Teie 30.09.2024 menetlus nr 449903

Meie 09.10.2024 nr 7.1-1/24/16951-2

**Helmküla, Liiva kinnistu  
projekteerimistingimuste eelnõu  
kooskõlastamine märkustega**

### **Lisa. Liiva kinnistu ristmiku ehitamise nõuded**

Joonis 1. Planeeritava ristmiku rajamiseks sobiv teelõik

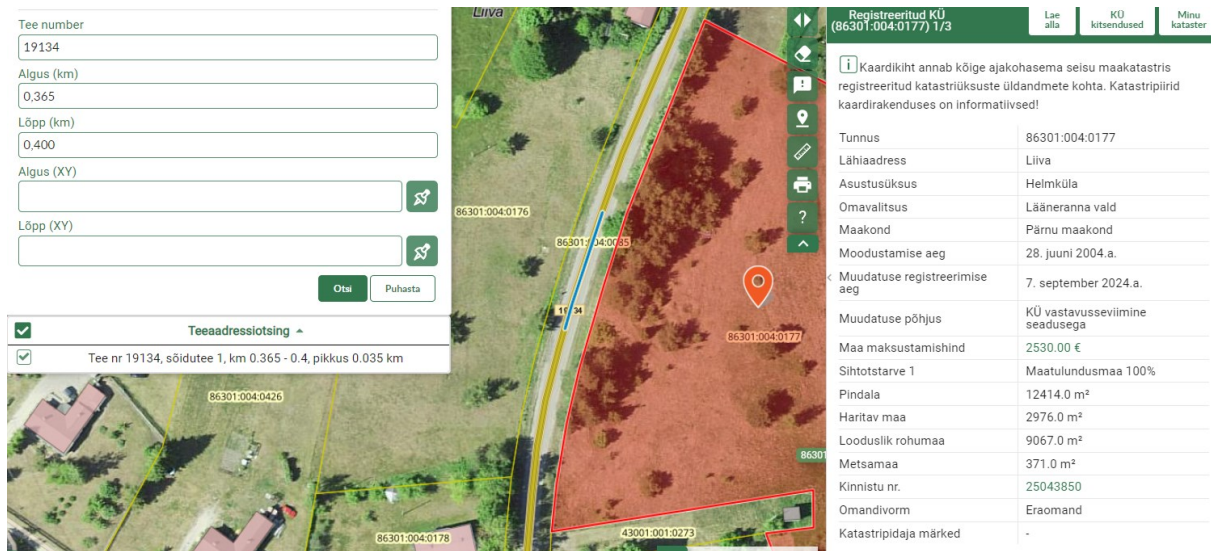
4. Projektis kasutada riikliku teeregistri (<http://teeregister.riik.ee>) põhiseid teede numbreid ja nimetusi.
5. Juurdepääs kavandada riigitee nr 19134 ligikaudu km 0,365-0,400 lõigule projekteeritava ristumiskoha kaudu (vt joonis 1). Riigiteele uue ristumiskoha rajamisel lähtuda kirja lisast. Ristumiskoht peab olema välja ehitatud ja Transpordiametile üle antud enne hoonete ehituse alustamist kinnistul.

Joonis 2. Ristumiskoha pikikaldete kujundamine

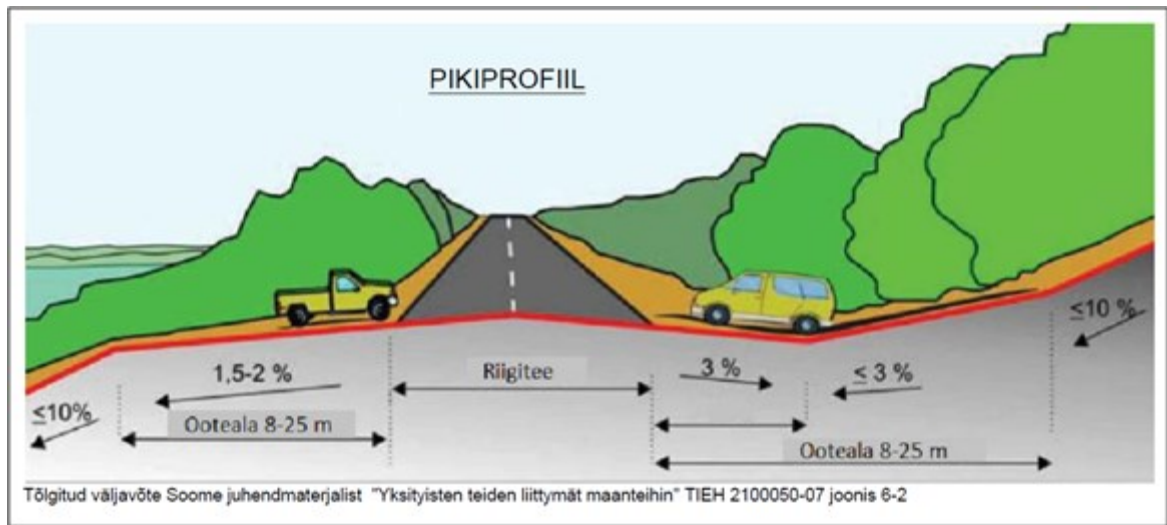
11. Ristumiskoht projekteerida riigiteega võimalikult täisnurga all. Ristumiskoha pikikalded määrata vastavalt alltoodud joonise põhimõtetele arvestusega, et riigitee alusele maale sademeveett üldjuhul ei juhitata.
